**NOTITIE**

**AAN** : Stuurlijn Project Ring Utrecht Zuid  
**VAN** : Han Vrijling, Maarten van de Voort, Orson Tieleman (Horvat & Partners)  
**ONDERWERP** : Advies over voortzetten project Ring Utrecht vanuit technisch perspectief  
**DATUM** : 25 september 2019  
**STATUS** : Definitief

Figuur 2: De vijf beschouwde uitvoeringsvarianten voor het realiseren van de verbreding van de A27 binnen de foliepolder.

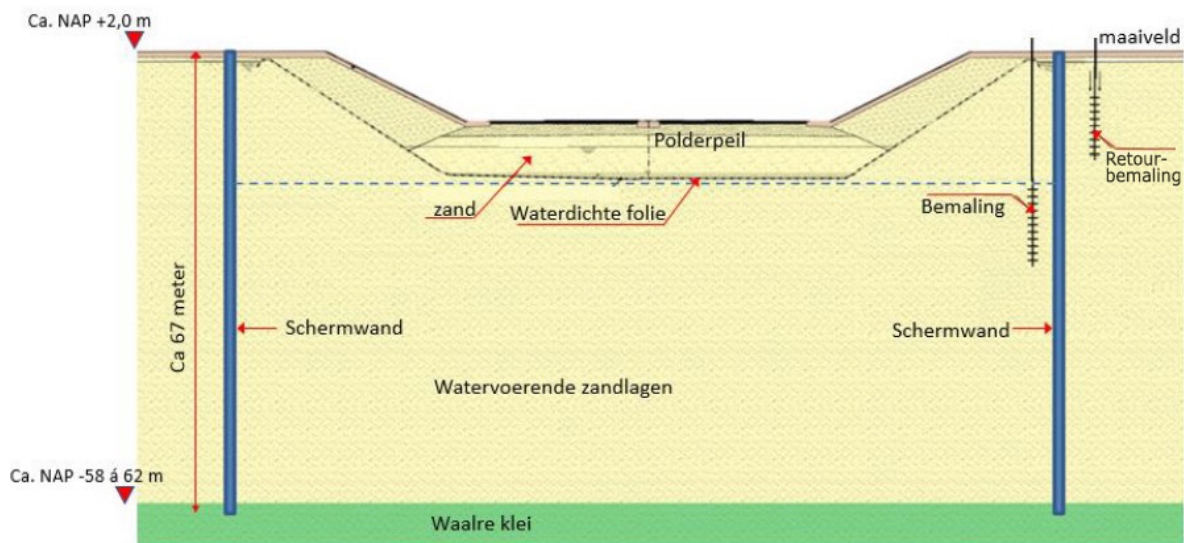
#### 1. Wateropzetmethode. Oordeel: hoog risicoprofiel

De maatregelen die nodig zijn om de gewenste betrouwbaarheid te behalen met betrekking tot deze faalmechanismen, blijken niet inpasbaar. Ook het verkleinen van de gevolgen door bijvoorbeeld compartimentering van de kuip is volgens ons technisch niet realiseerbaar boven het folie-talud. Wij beoordelen het risicoprofiel van deze uitvoeringsvariant daarom als hoog.

### *2. Sleufmethode. Oordeel: hoog risicoprofiel*

Om de betonnen verbreding aan te brengen binnen de sleuf dient deze ten behoeve van de werkbaarheid een minimale breedte te kennen. Uit de risicobeoordeling en aanvullende berekeningen is gebleken dat de verticale stabiliteit bij deze sleufbreedte niet met voldoende zekerheid is geborgd. Bovendien blijkt de beschikbare afstand tussen de folie en de verbreding op een aantal locaties te klein om gebruik te maken van deze methode. Wij beoordelen het risicoprofiel van deze uitvoeringsvariant daarom als hoog.

### *3. Persmethode. Oordeel: niet geschikt als referentievariant*

Deze methode is in praktijk enkel toegepast om kleinere fietstunnels en duikers door bijvoorbeeld spoordijken te realiseren. Voor deze situatie zou een unieke machine ontwikkeld moeten worden. Bij de uitvoering dient vervolgens te worden voorkomen dat er krachten op de folie worden overgedragen. Wanneer de folie scheurt en lek raakt, overstroomt namelijk de verdiepte ligging met grondwater. Het is niet aangetoond dat er een machine kan worden ontwikkeld met voldoende precisie om de verbreding te realiseren zonder dat de folie lek raakt. Wij achten deze methode niet geschikt als referentievariant gezien het hoge risicoprofiel en het feit dat de techniek voor deze toepassing nog onbewezen is.

### *4. Groutmethode. Oordeel: hoog risicoprofiel*

De verticale stabiliteit kan daarmee in deze uitvoeringsvariant niet gegarandeerd worden. Wij beoordelen het risicoprofiel van deze uitvoeringsvariant daarom als hoog.

5. *Bemaling (zonder beheersmaatregelen / schermwandenkuip). Oordeel: voldoende kansrijk voor verdere uitwerking*

Bemaling is een veel gebruikte en bewezen techniek. Desondanks kent het toepassen van bemaling in dit project twee uitdagingen. Ten eerste dienen de omgevingseffecten van de bemaling te worden beperkt tot toelaatbare waarden. Wanneer de grondwaterstand rond de foliepolder wordt verlaagd, is dat namelijk ook in de omgeving merkbaar. Dit kan leiden tot zettingen van het nabijgelegen spoor en bebouwing, en negatieve ecologische gevolgen hebben voor bos Amelisweerd. Ten tweede dient de bemaling een hoge betrouwbaarheid te kennen. Bij uitval van de bemaling loopt de waterdruk (in de situatie zonder schermwandenkuip) naar verwachting namelijk in ongeveer een kwartier op tot een niveau waarop de folie opbarst, waarna de verdiepte ligging van de A27 overstroomt met grondwater.

Figuur 4: Ondergrondprofiel langs de oostzijde van de verdiepte ligging op basis van sonderingen.

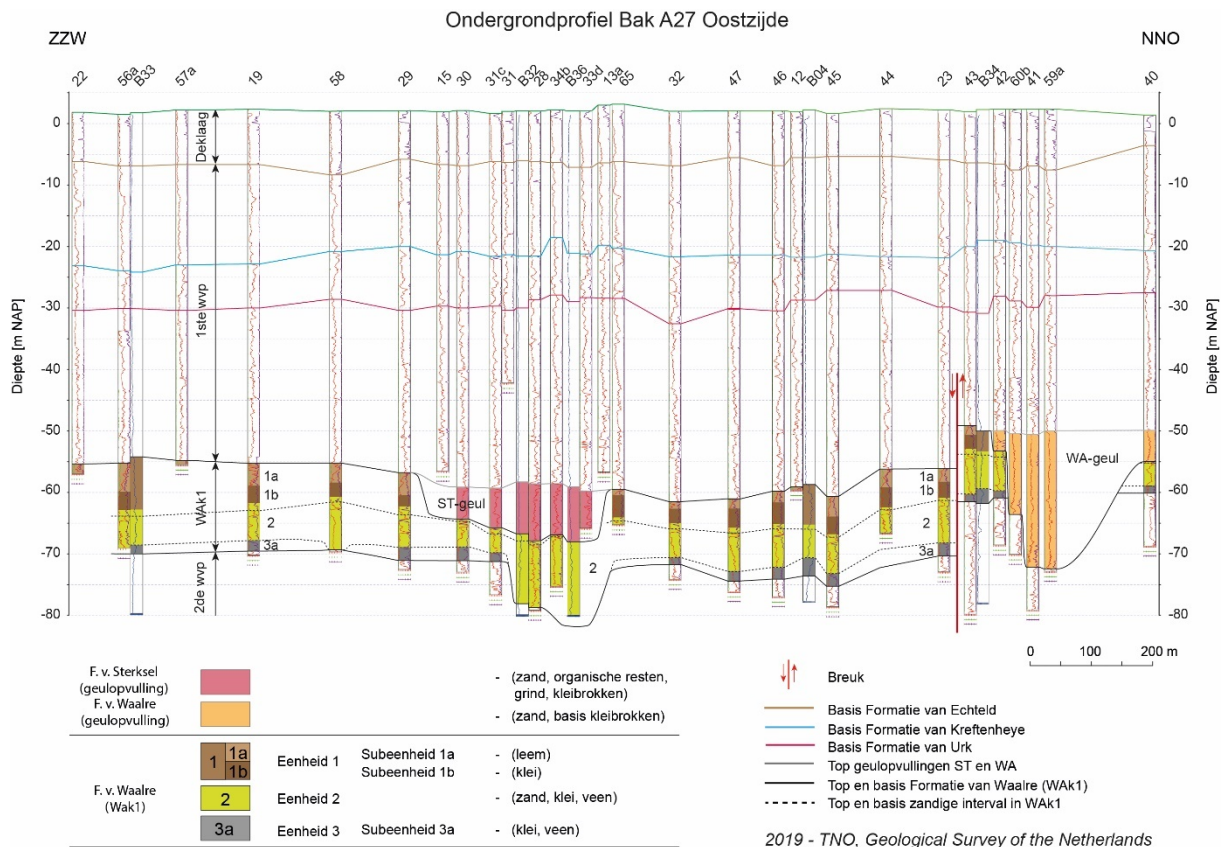
Deltares heeft een grondwaterstromingsmodel ontwikkeld om het benodigd bemalingsdebiet van de wandenkuip te bepalen. Indien er sprake is van een continu doorlopende kleilaag is berekend dat het benodigd bemalingsdebiet kan worden teruggebracht van ca. 1850 m<sup>3</sup>/u<sup>4</sup> zonder schermwand (en werk lengte langs tracé van 100 m) tot ca. 375 m<sup>3</sup>/u met schermwand. Op basis van recente sonderingen en grondboringen is meer inzicht verkregen in de opbouw van de ondergrond. De ondergrond bestaat globaal uit een deklaag van wisselende samenstelling (die ter plaatse van de foliepolder en betonbak vermoedelijk geheel is weggegraven), met daaronder een dik, hoofdzakelijk uit zandig materiaal opgebouwd watervoerend pakket. Op ongeveer 60 m diepte bevindt zich een 10-15 m dik, fijnkorrelig, relatief slecht-doorlatend pakket (WAK1). Dit pakket is opgebouwd uit een lemig/kleiig bovenste deel, een fijnzandig middendeel en een kleiig onderste deel. Daaronder bevindt zich het tweede watervoerend pakket, dat uit (grof)zandig materiaal bestaat (zie Figuur 4). De slecht-doorlatende lagen worden onderbroken door ten minste twee met zand opgevulde geulen en zijn verticaal verzet door een breuk. Doordat zand beter water doorlaat dan klei, kunnen met name de twee geulen zorgen voor een hogere doorlatendheid van de onderafdichtende laag dan voorheen verwacht.

Aangezien het nu niet mogelijk is om sonderingen en grondboringen onder de bestaande A27 uit te voeren, zijn de omvang en het verloop van de geulen en breukstructuur niet met volledige zekerheid vast te stellen. Op basis van de beschikbare gegevens heeft TNO een geologisch model voor de verdiepte ligging opgesteld inclusief het verloop van de geulstructuren en breukstructuur. Figuur 5 bevat een conceptueel overzicht van dit geologisch model. Op basis van het grondwaterstromingsmodel en informatie over de opbouw van de ondergrond zoals die in 2018 bekend was, kan een bandbreedte voor het lekdebiet door de waterremmende kleilaag worden ingeschat. Op basis van indicatieve modelberekeningen komt Deltares tot een bandbreedte van het totale bemalingsdebiet (bodem + wand) van ca. 400-1400 m<sup>3</sup>/uur. Deze berekeningen zijn nog niet gevalideerd en volledig afgerond vanwege het stilleggen van het project. Zo zijn de effecten van de retourbemaling en de laatste inzichten met betrekking tot de bodemopbouw hierin nog niet meegenomen. Het is daardoor niet volledig uitgesloten dat het bemalingsdebiet toch hoger uitvalt.
